Ändringar efter granskning av järnvägsplan 3

Lommabanan (Kävlinge–Arlöv), Etapp 2, Flädie,
Lomma kommun, Skåne län

2024-11-29

Dokumenttitel: PM Ändringar efter granskning av järnvägsplan 3

Figur 1 Utsnitt från plankarta LB2-00-110-02-001 med redovisning av spärrestaket markerat med rött moln.

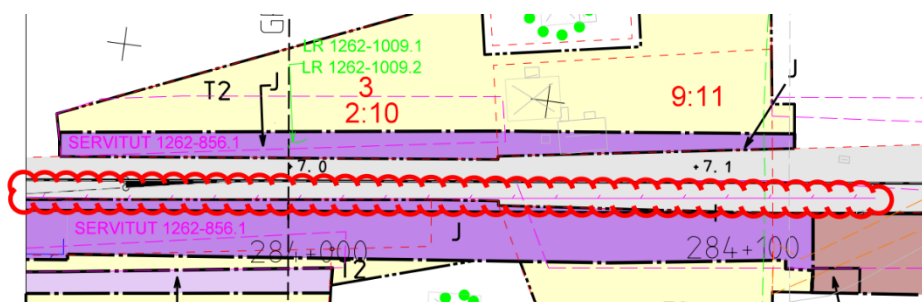
Plankarta LB2-00-110-02-001 och LB2-00-110-02-002 har kompletterats med spärrestaket mellan plattformarna. Spärrestaket har även lagts till i teckenförklaringen. Förändringen ger ingen ytterligare påverkan på fastigheter eller rättigheter.

Figur 4 Utsnitt från illustrationskarta LB2-00-114-02-001 med redovisning av spärrstaket markerat med rött moln.

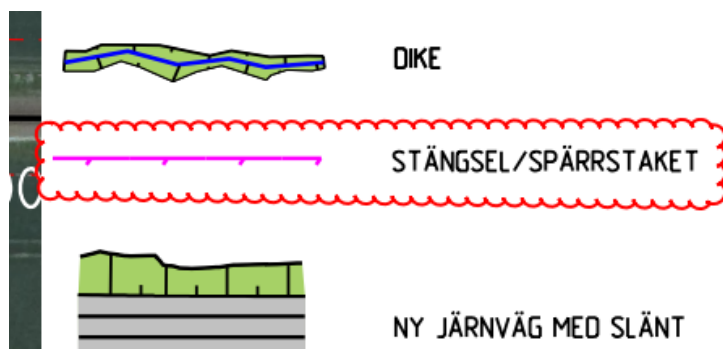
Illustrationskartorna LB2-00-114-02-001 och LB2-00-114-02-002 har kompletterats med spärrstaket mellan plattformarna. Spärrstaket har även lagts till i teckenförklaringen.

Figur 7 Utsnitt från plankarta LB2-00-110-02-002 med nytt, bredare, markanspråk utmed servicevägen i bilden till vänster, och tidigare redovisat markanspråk på bilden till höger.

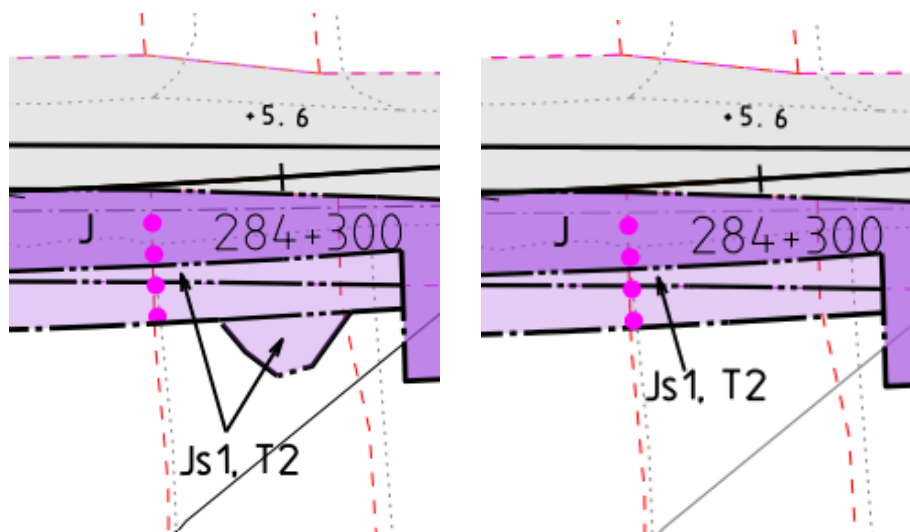
På plankarta LB2-00-110-02-002 har bredd på servitut och tillfällig nyttjanderätt för servicevägen breddats så att hela väganläggningen, det vill säga vägbana och slänt, ryms inom markanspråket. Även släntutfall i den gamla banvallen har tagits

med servitutsrätt. Det utökade markanspråket innebär att mer mark tas med servitutsrätt och tillfällig nyttjanderätt på fastigheterna Fjelle 8:3, Fjelle 9:25 samt samfälligheter Fjelle S:8.

Figur 13 Utsnitt från plankarta LB2-00-110-02-002 med nytt markanspråk för järnvägsbro över väg 913.

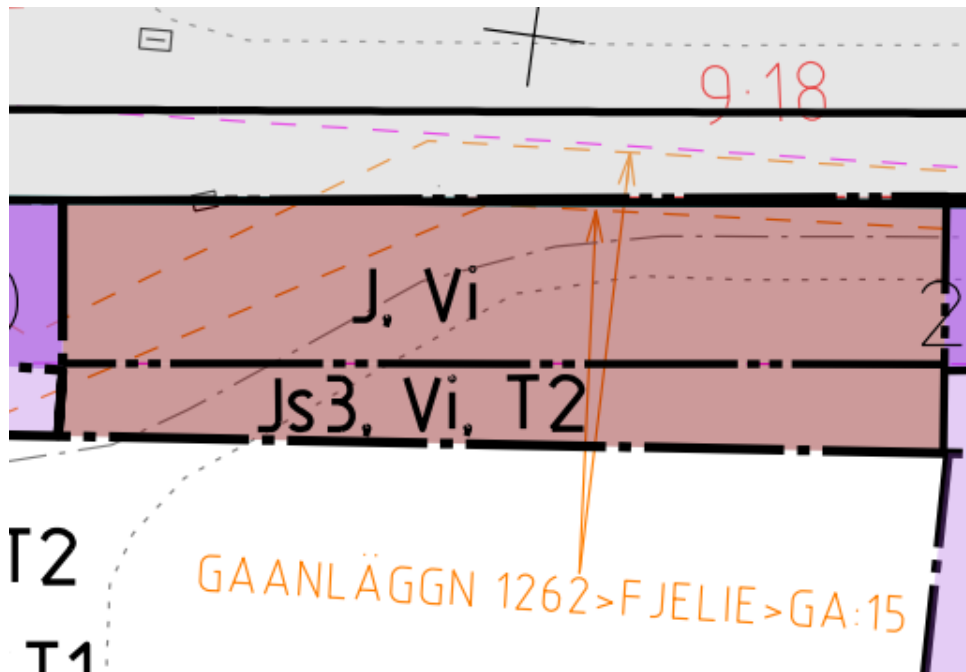
I plankarta LB2-00-110-02-002 har äganderätten i korsningen med väg 913 utökats för att inrymma hela järnvägsanläggningen och den järnvägsbro som passerar över väg 913. Den utökade äganderätten medför att servitut för trädsäkring samt tillfällig nyttjanderätt har minskat i samma omfattning. Nya respektive tidigare markanspråk framgår i Figur 13 respektive Figur 14 nedan. De förändrade markanspråken berör fastigheten Fjellie 8:3.

Figur 15 Utsnitt från illustrationskarta LB2-00-114-02-002 med tydligare redovisning av bronns placering och utbredning i bilden till vänster. Tidigare redovisad illustration av bron på bilden till höger.

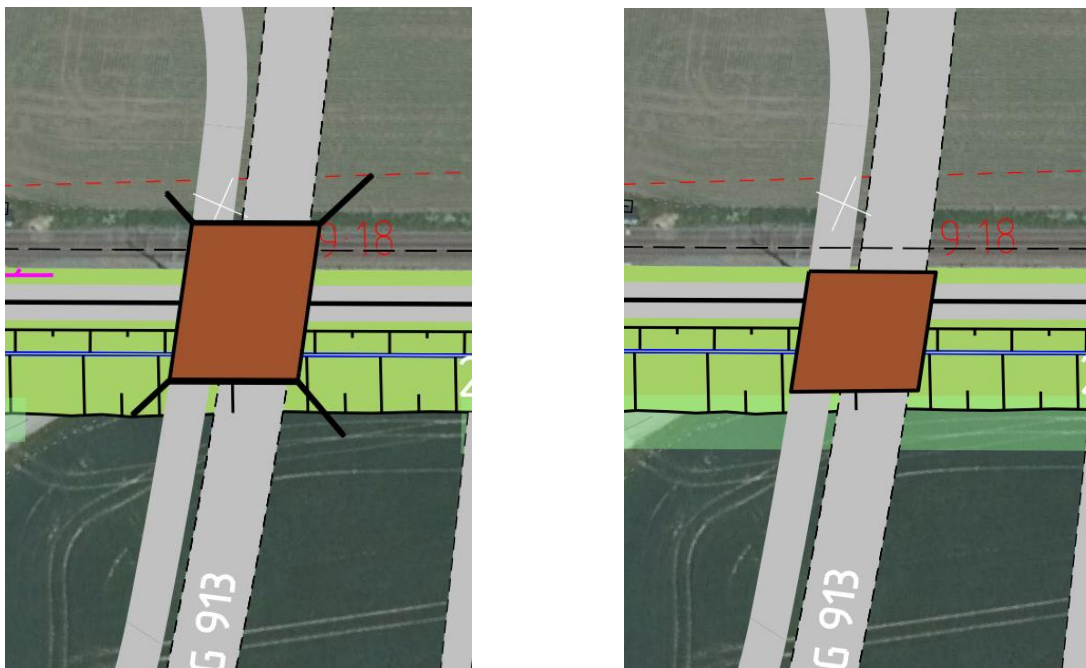
Illustrationskarta LB2-00-114-02-002 har kompletterats med en tydligare redovisning av den nya bron enligt Figur 15 nedan.

Figur 9. Bullerspridningskarta i nuläget för ekvivalenta ljudnivåer (Sweco).

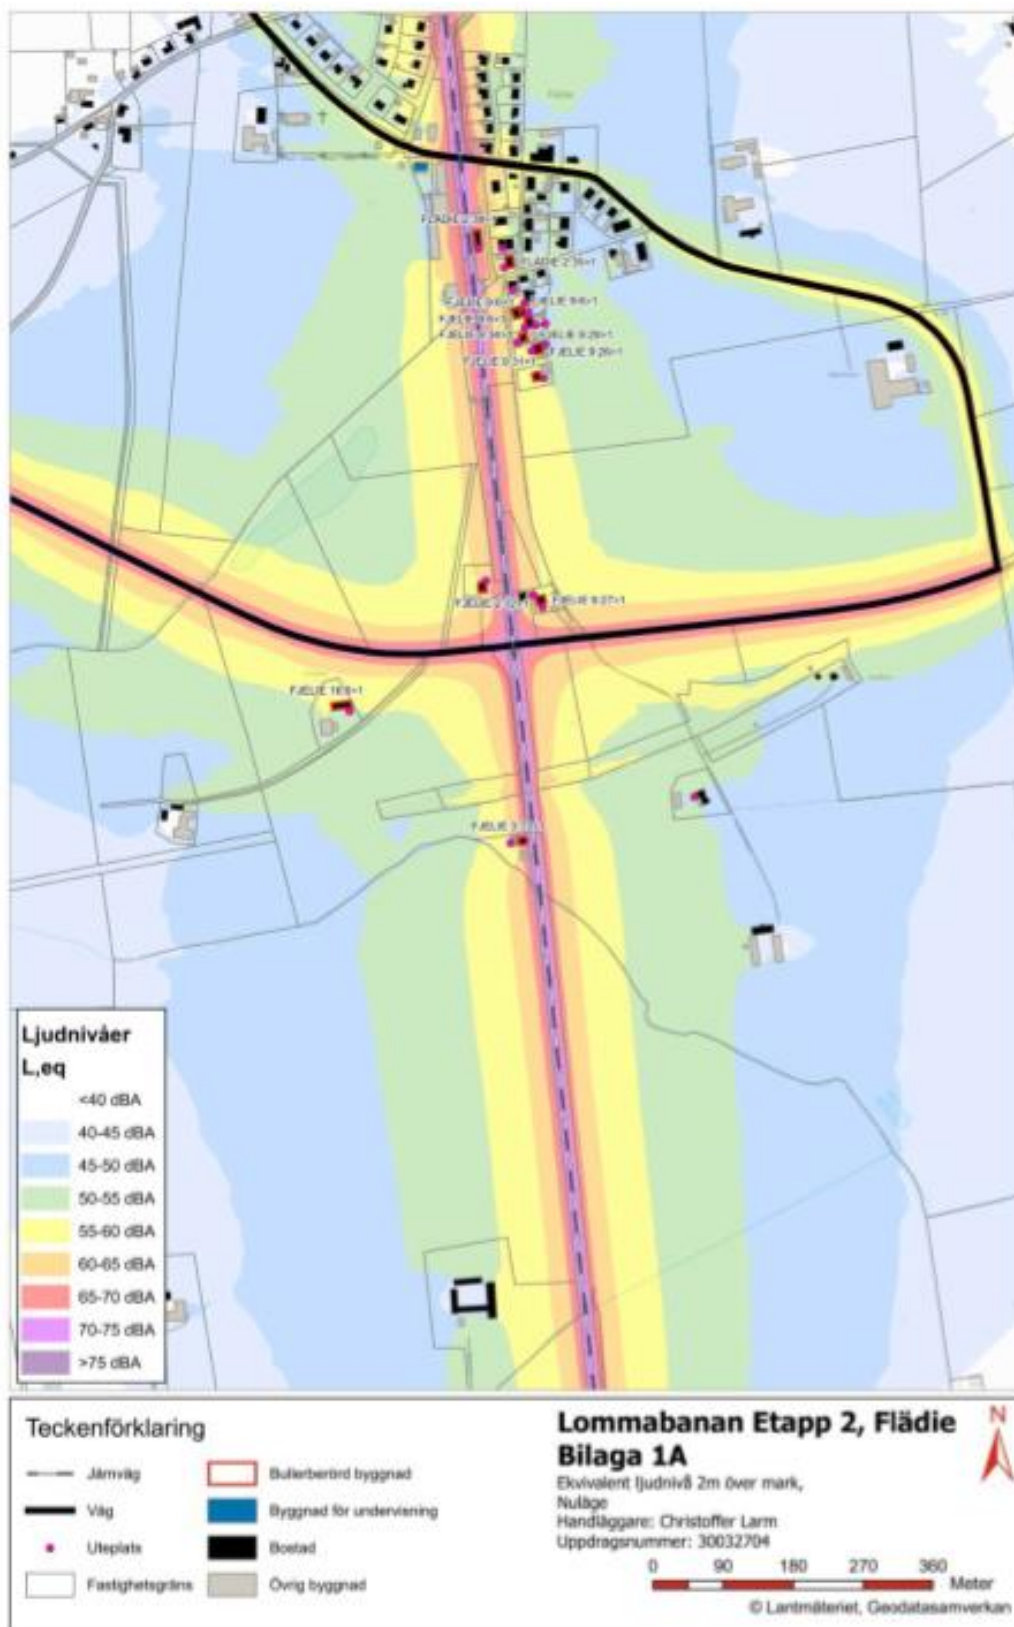
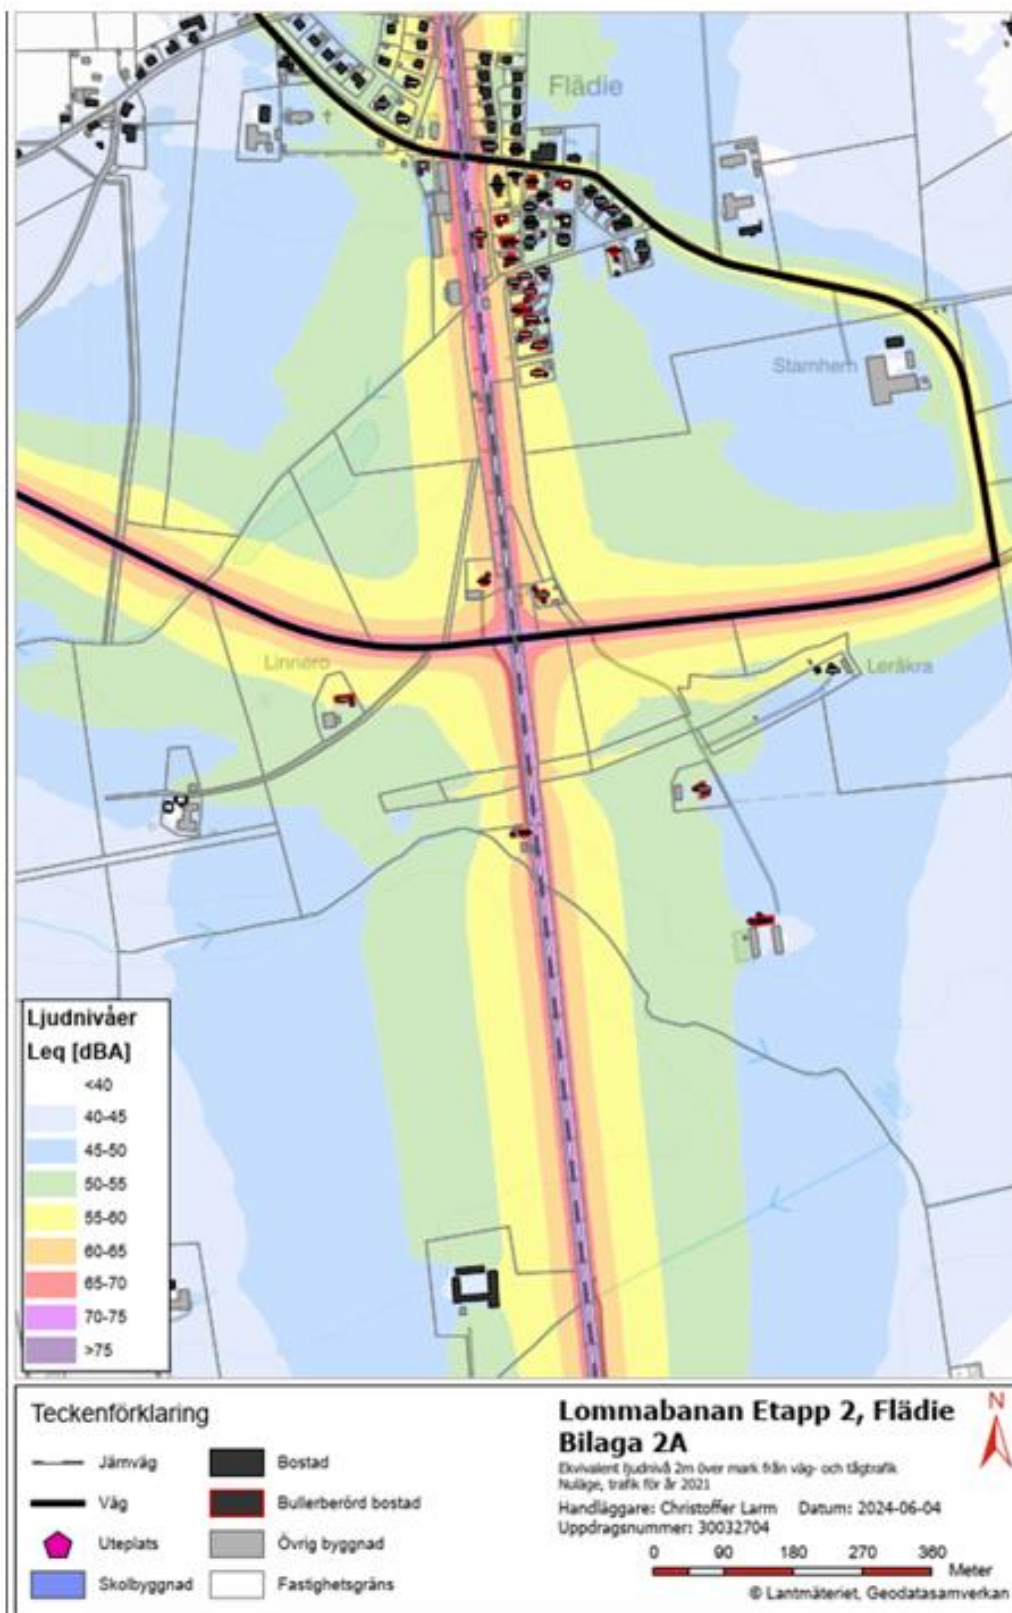
Figur 9 i avsnitt 3.4.5 *Buller och vibrationer* har ändrats från:

Figur 10. Bullerspridningskarta i nuläget för maximala ljudnivåer från godståg (Sweco).

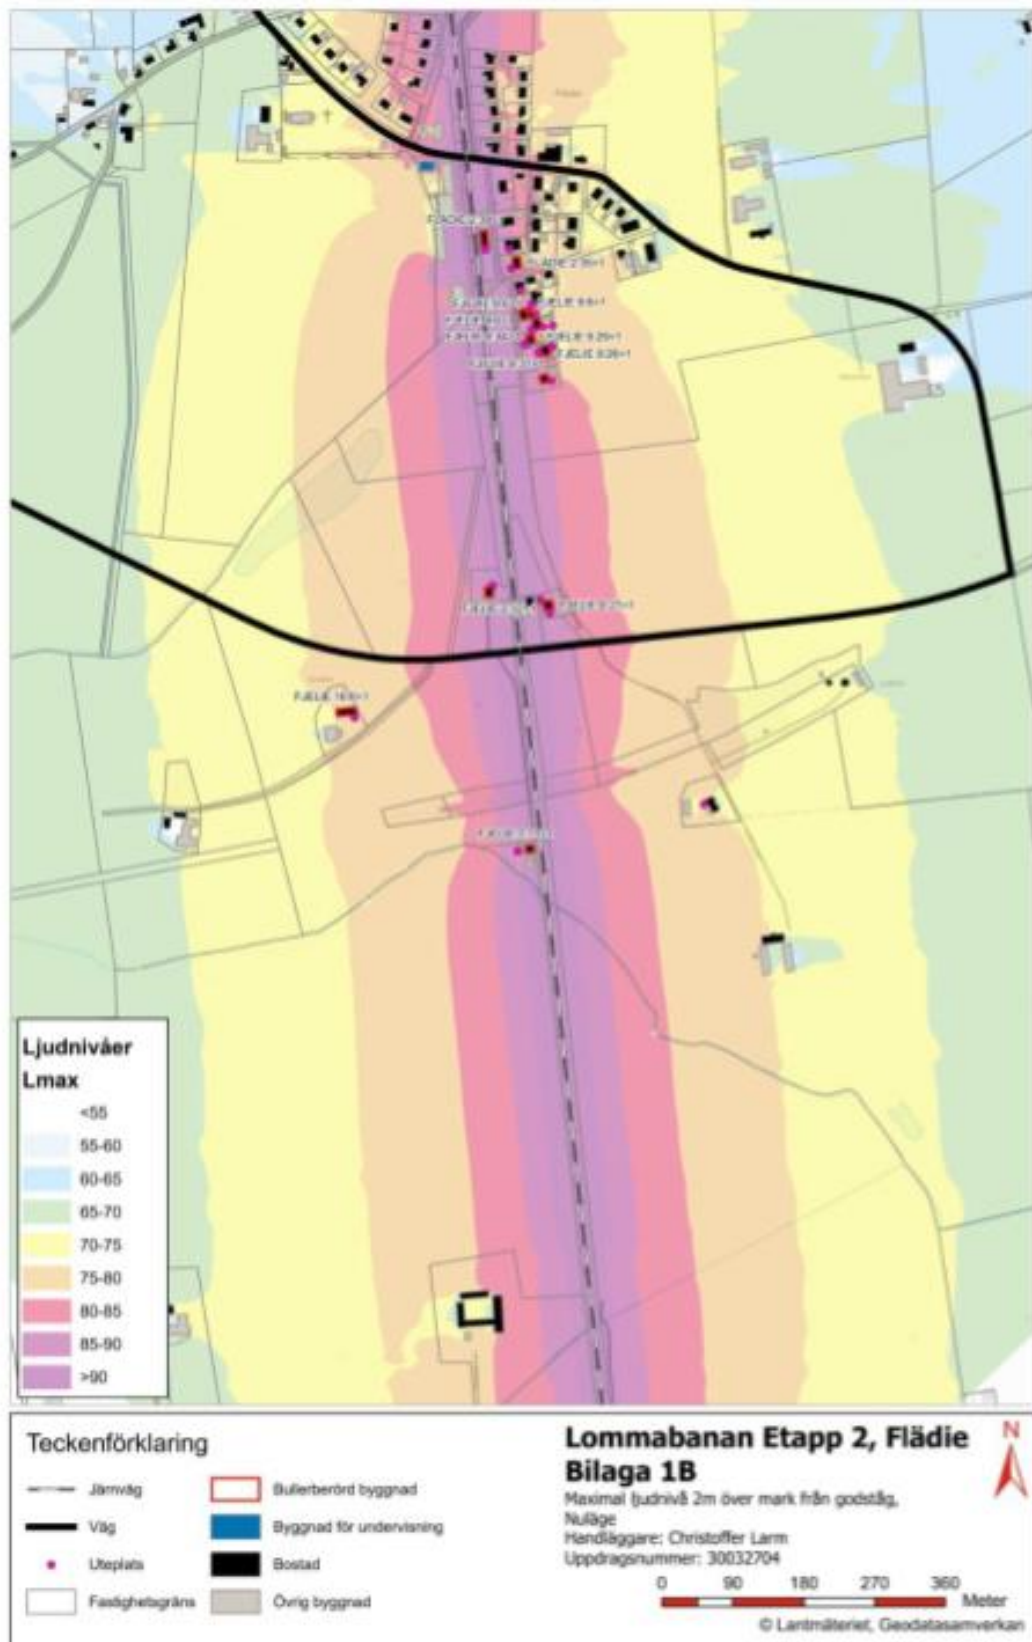
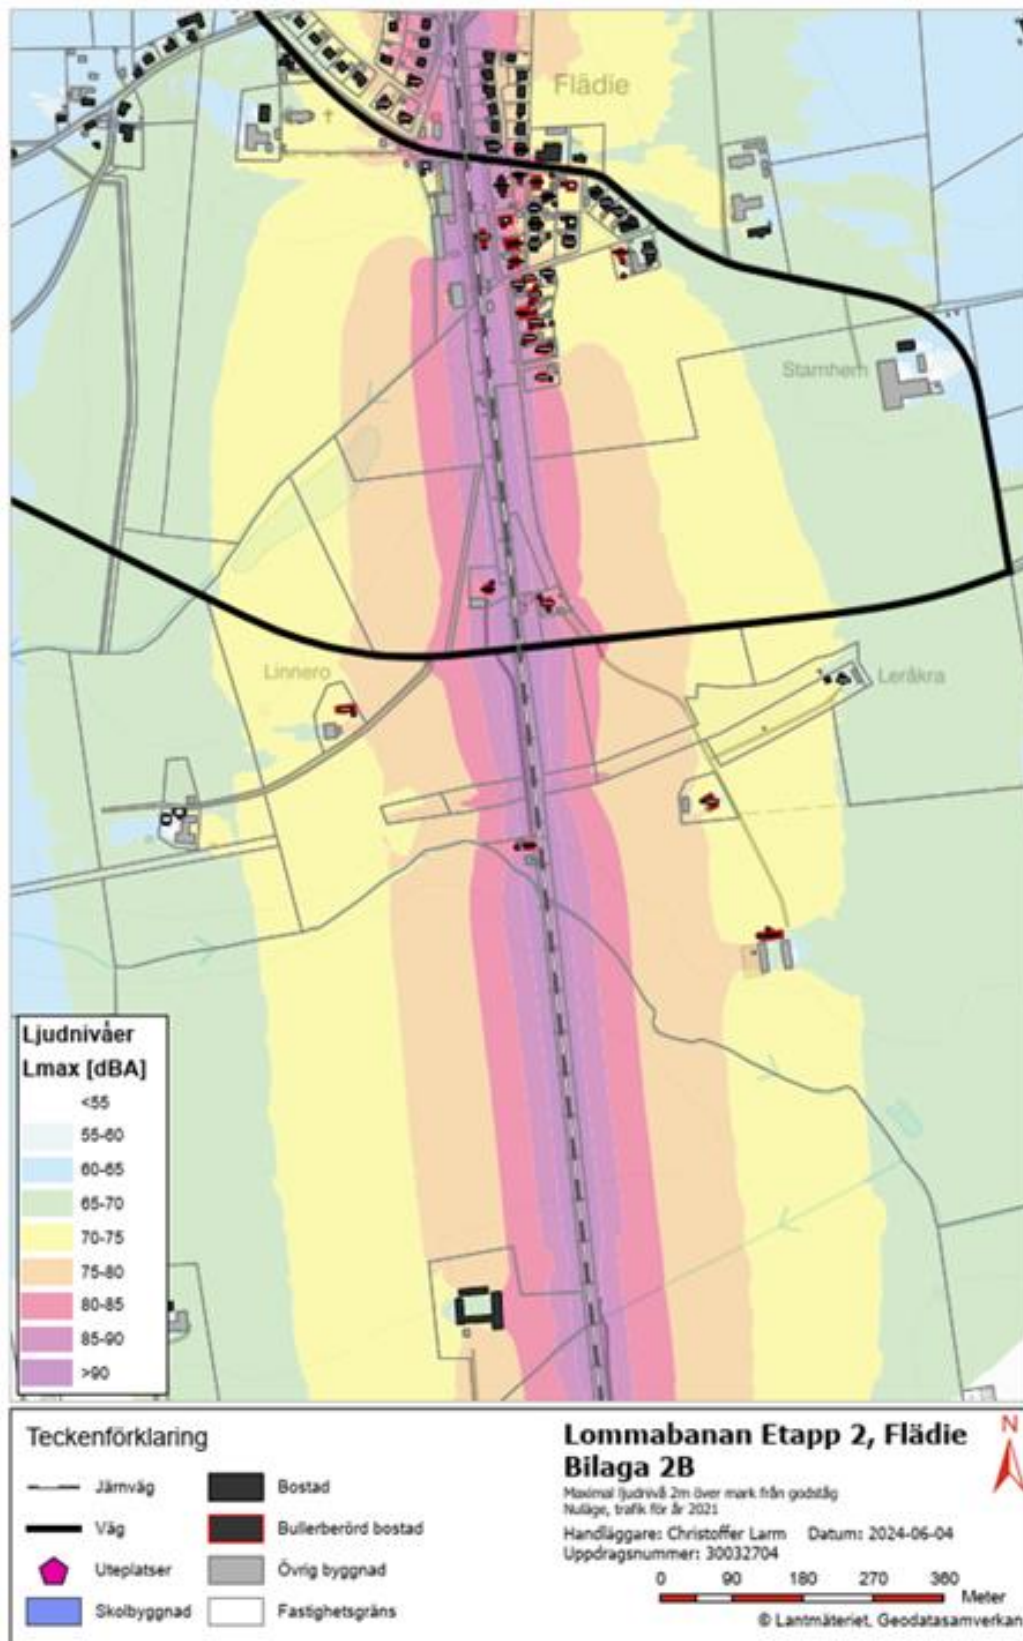
Figur 9 i avsnitt 3.4.5 *Buller och vibrationer* har ändrats från:

Figur 5 i avsnitt Bullerskyddsskärm framför Fjellie 2:12 och 9:27 har ändrats från:

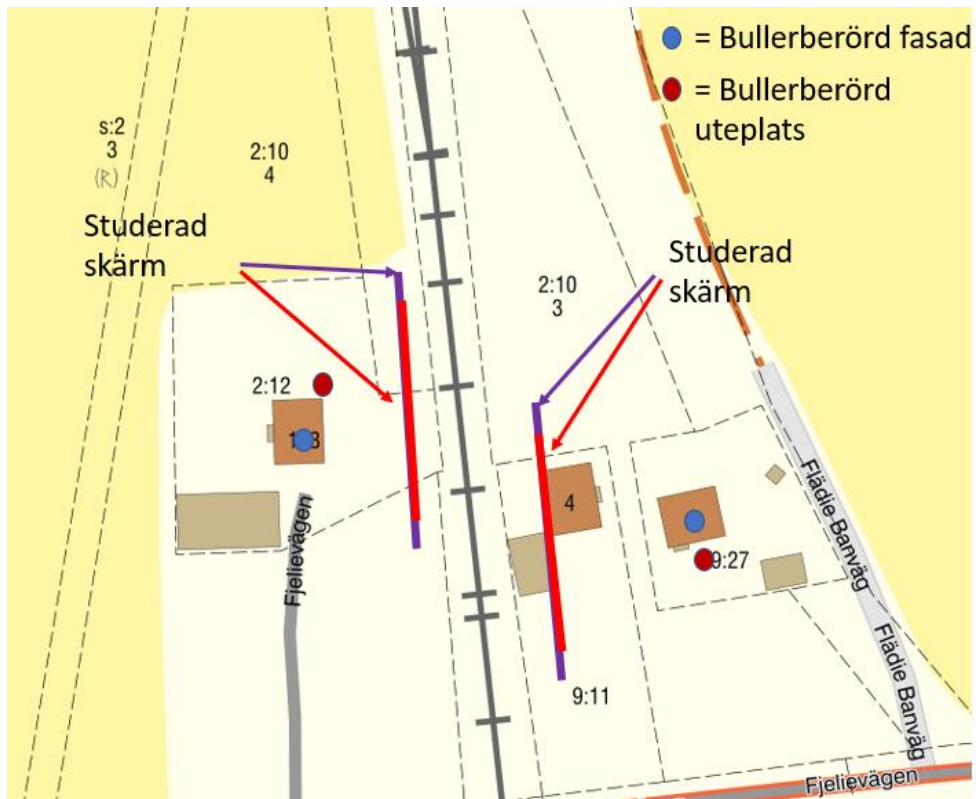
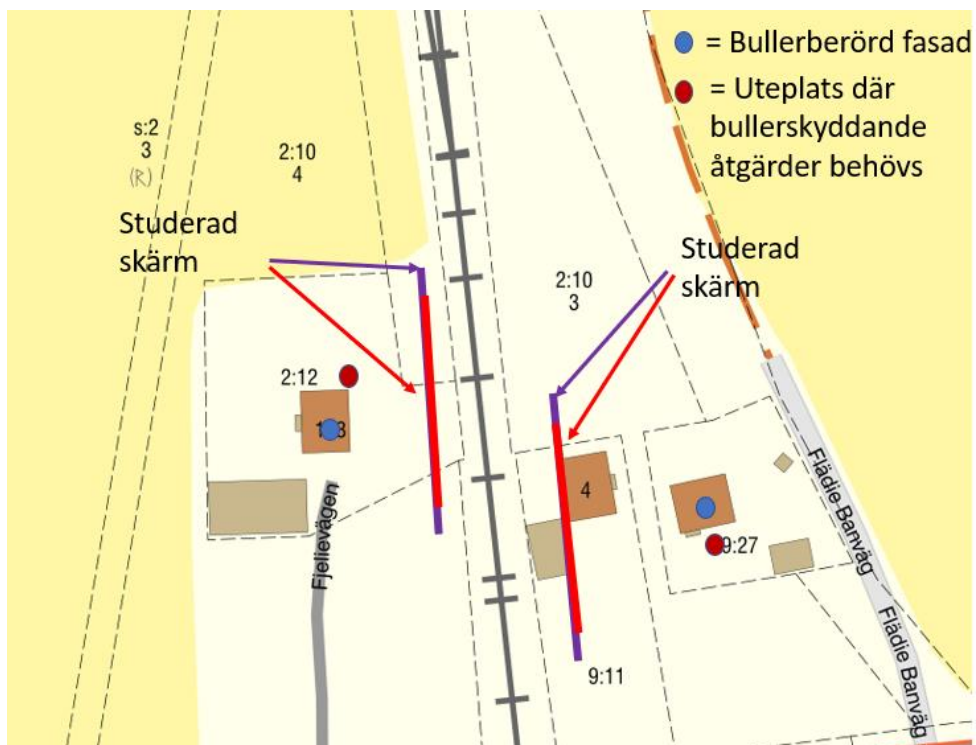
Skärmförslag har studerats för att skydda fastigheterna Fjellie 2:12 och Fjellie 9:27. Skärmarna kommer då att placeras i bakkant av de nya plattformarna som kommer byggas mellan fastigheterna och spåret, vilket visas i Figur 5. Skärmar med höjderna 2, 3 och 4 meter över RÖK (tågrälsens överkant) har studerats. På västra sidan har längderna 40 och 50 meter studerats, och för den östra sidan har 50 och 60 meter studerats. Byggnaden på fastigheten Fjellie 9:11 kommer att rivas, vilket innebär att Fjellie 9:27 utsätts ~~mer för~~ **för mer** buller än tidigare. Beräkningar visar att båda fastigheterna kommer att få en begränsad effekt av skärmarna, då skärmarna endast reducerar ljudnivån med några få dBA, och att fastigheterna fortfarande beräknas vara i lika stort behov av fastighetsnära åtgärder. Även den samhällsekonomiska lönsamheten blir låg för båda skärmarna. Till följd av den begränsade effekten i kombination med den låga samhällsnyttan (**mellan -0,74 till -0,9 NNK för västra skärmen och mellan -0,82 till -0,9 för den östra skärmen beroende på längd och höjd**) anses skärmarna inte rimliga att bygga och därför föreslås de inte.
